**STRADA STATALE 4 "VIA SALARIA"**  
**Adeguamento della piattaforma stradale e messa in  
 sicurezza dal km 56+000 al km 64+000**

**STUDIO DI IMPATTO AMBIENTALE LOTTO 1 (km 56+000-64+000) e LOTTO 2 (km 64+000-70+800)**  
**PARTE GENERALE**  
 Riscontro Nota Direzione Generale Archeologia Belle Arti e Paesaggio - Servizio V  
 Nota MIC DG-ABAP 34.43.01 DEL 11/05/2022

Riscontro Nota Direzione Generale Archeologia Belle  
Arti e Paesaggio  
Servizio V

**nota MIC DG-ABAP 34.43.01 DEL 11/05/2022**

Il cavalcavia alla progr. 3+750 è indispensabile alla piena fruizione territoriale per tutte le proprietà disposte sul margine est della Salaria attuale dalla progr. 3+250 fino alla progr. 4+150.

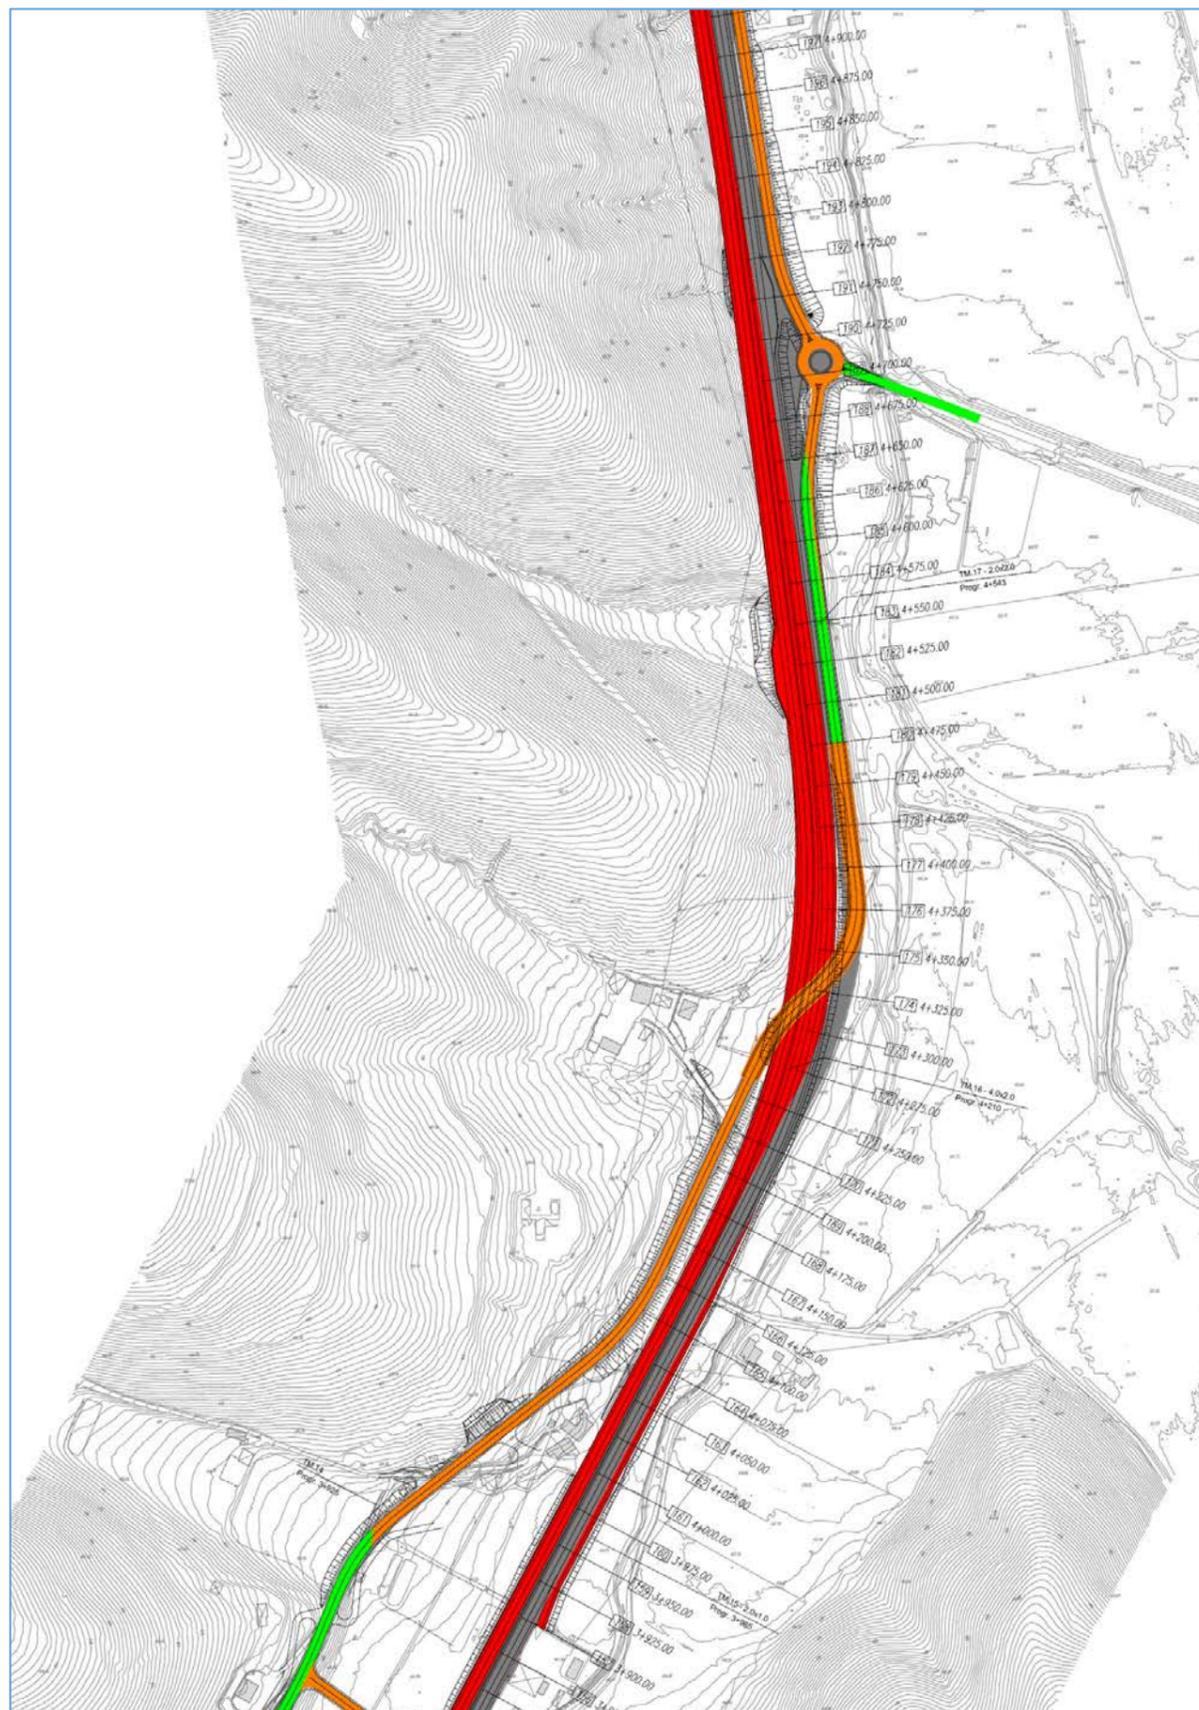
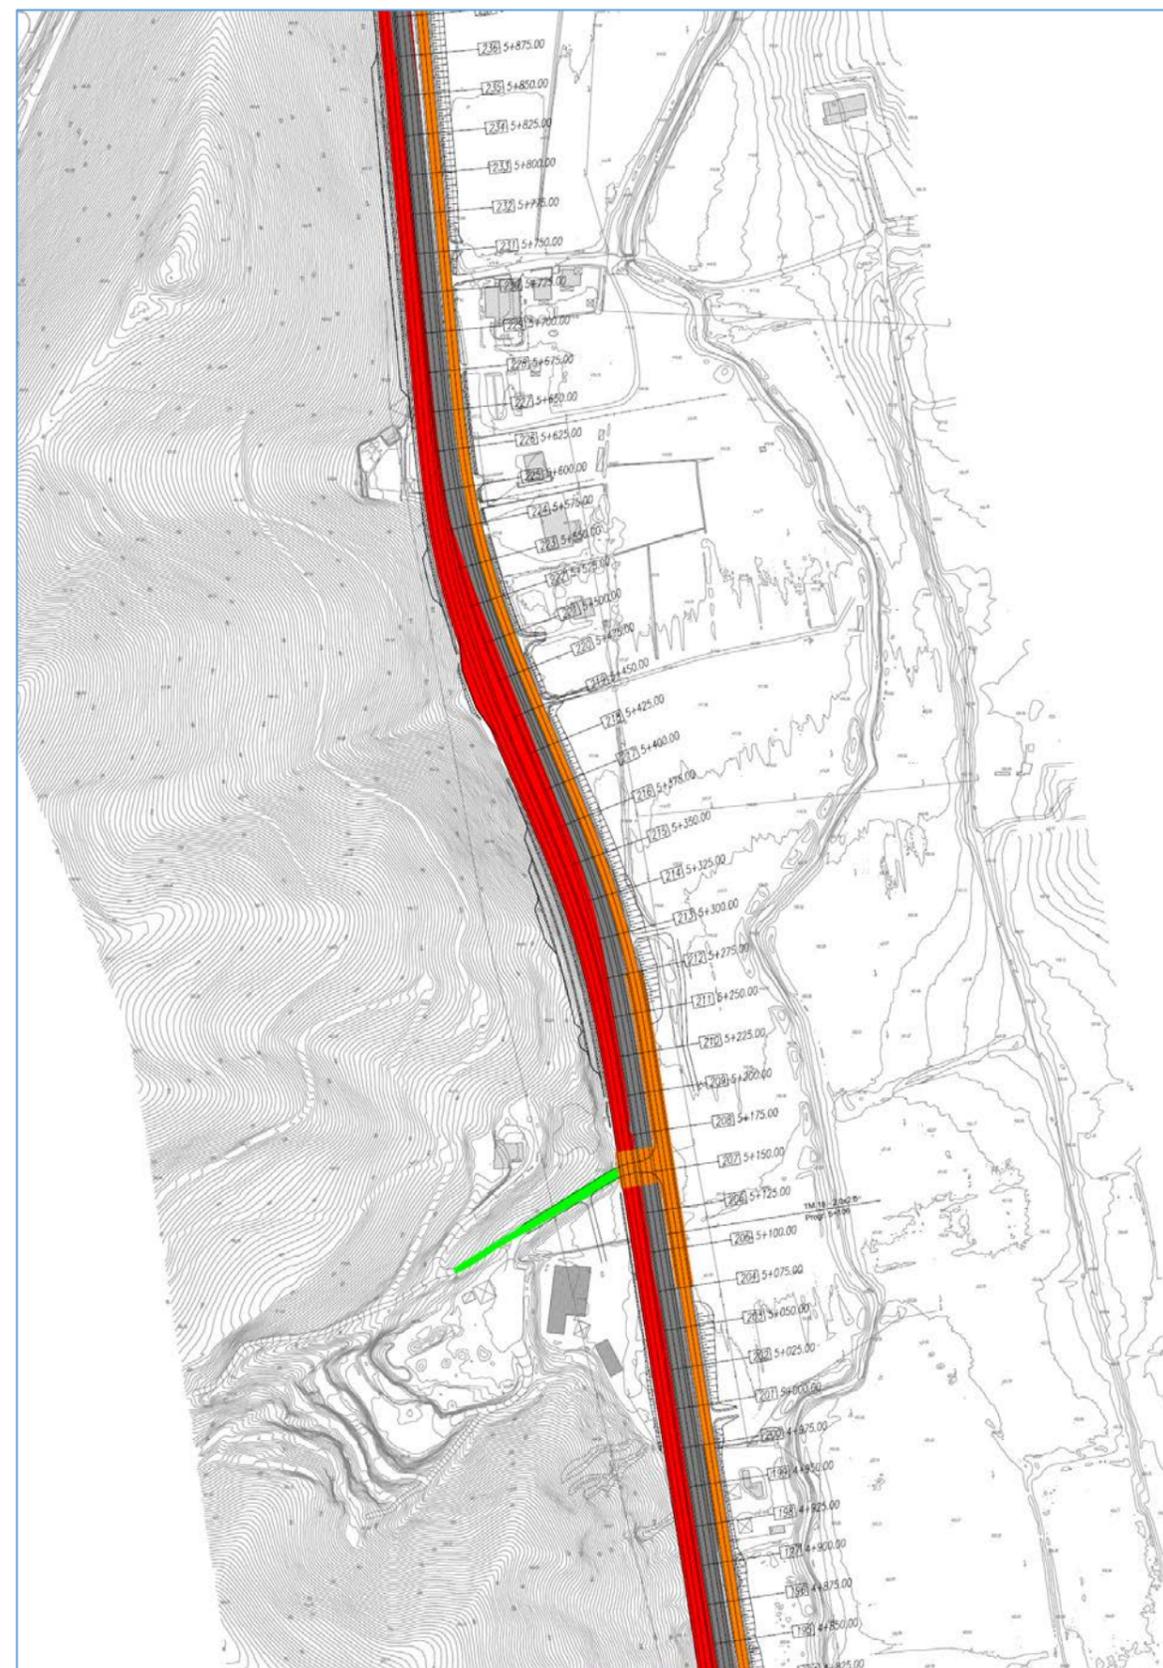
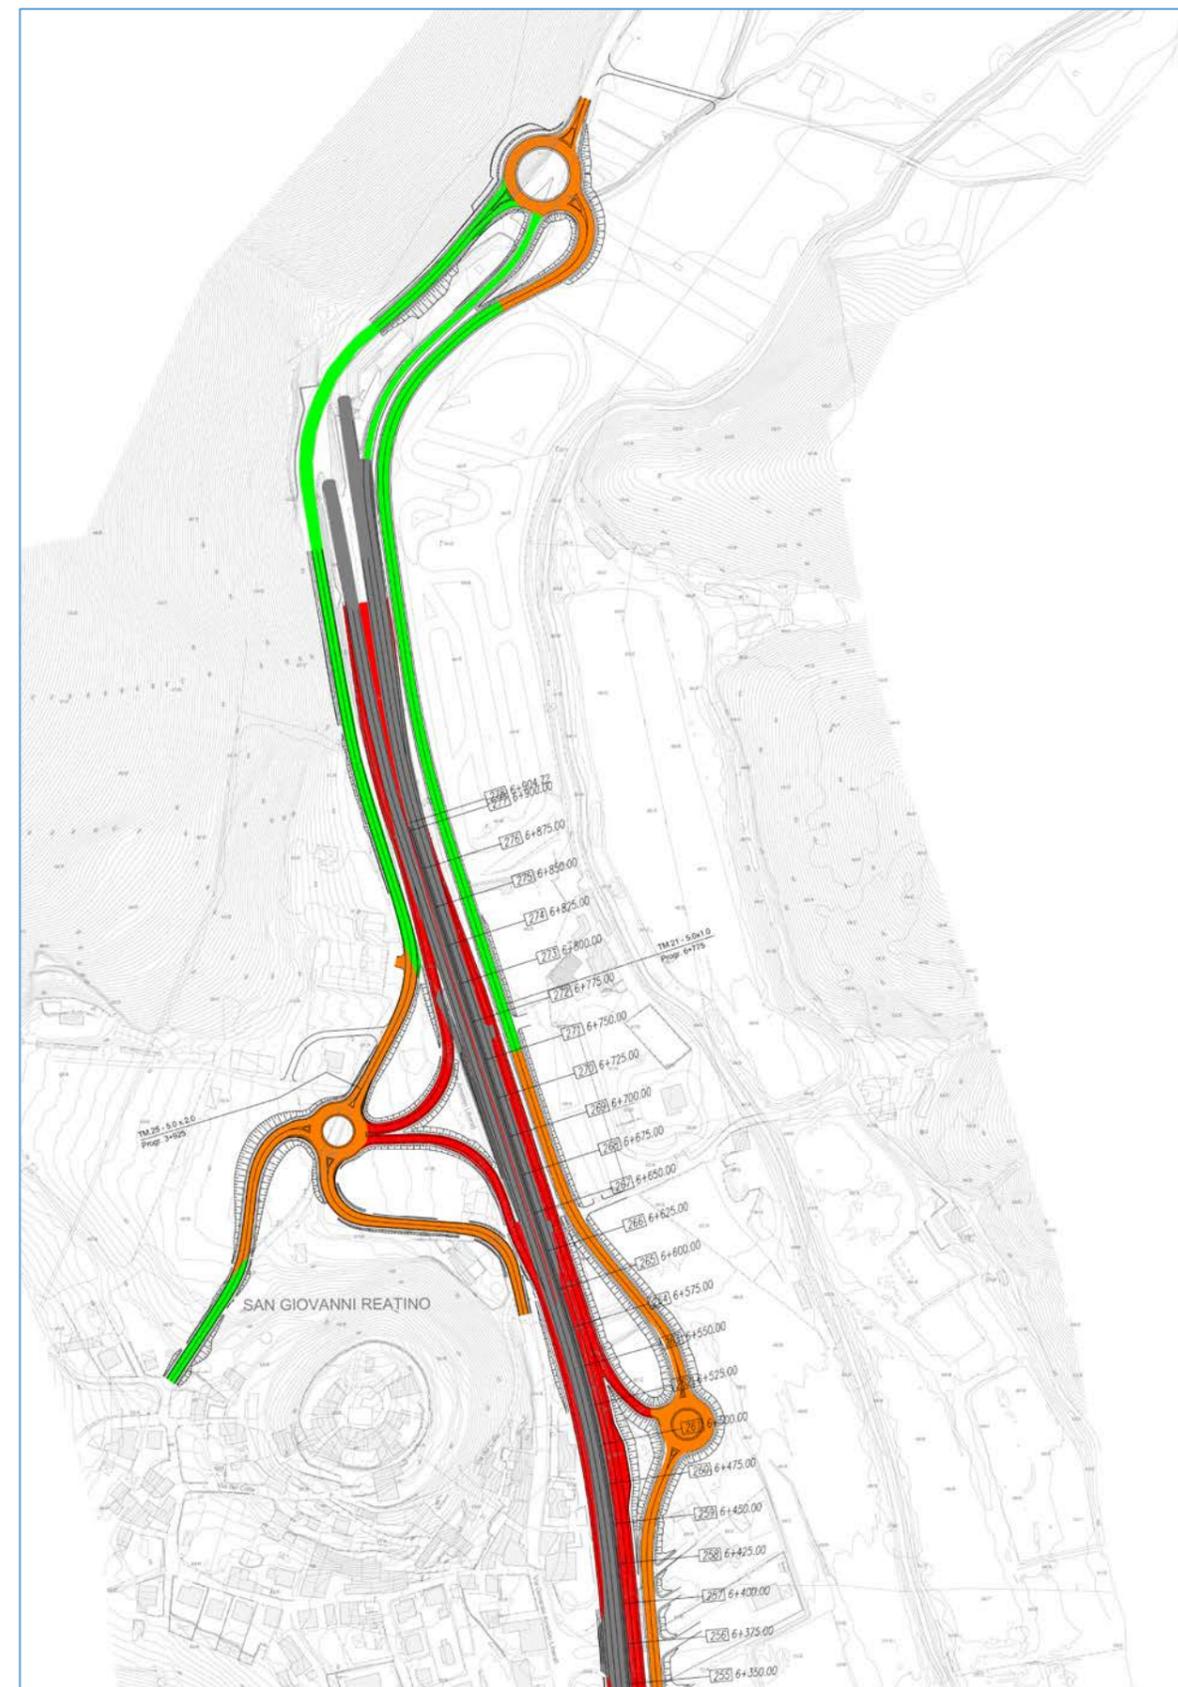
*“integrare la documentazione presentata con elaborati grafici, che in adeguata scala di rappresentazione, consentano di leggere la sovrapposizione tra il progetto e la viabilità esistente, distinguendo, con diversi colori, i tratti di adeguamento o demolizione della viabilità esistente, la viabilità e le opere di nuova costruzione, e i punti di innesto fra viabilità esistente e nuova viabilità. In particolare, dovranno essere rappresentate dettagliatamente le complanari e la viabilità di distribuzione locale, nella sua differenziazione fra tratti esistenti e di progetto;”*

*“fornire maggiori e più complete informazioni relativamente allo studio delle alternative progettuali che hanno portato alla soluzione in valutazione, sia con riferimento alla individuazione della localizzazione dei tracciati complessivi della nuova viabilità che alle soluzioni formali/progettuali degli accessi (svincoli) ai centri residenziali sui crinali e delle riconessioni trasversali di ricollegamento della viabilità locale.”*

Il progetto prevede pertanto la realizzazione continua di una viabilità secondaria tra gli abitati di Ornaro Basso e San Giovanni tale da consentire agli attuali proprietari di continuare a raggiungere le abitazioni rurali, le coltivazioni, le seconde case le viabilità campestri oggi presenti in tutto il settore corrispondente al secondo lotto.

si riportano nel seguito le soluzioni previste in termini di viabilità secondaria e svincoli per garantire la piena fruibilità del territorio nel settore in corrispondenza del lotto 2.
